端子台一部仕様変更のご連絡

さて、標準品販売をしております『TS-1398A形およびTS-1399A形』の
定格通電電流／適合電線サイズ表示を下記の様に変更します。

TS-1398AおよびTS-1399Aの2機種

【端末表示図】

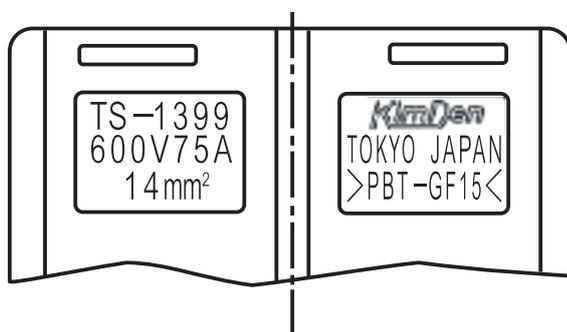
定格通電電流と適合電線サイズの見直しによる仕様変更です
変更前の製品も変更後の定格通電電流／適合電線サイズで、
ご使用できます。

TS-1398A		TS-1399A	
	変更前	変更後	変更前	変更後
定格通電電流	50A	75A	75A	130A
適合電線サイズ	8mm ²	14mm ²	14mm ²	38mm ²
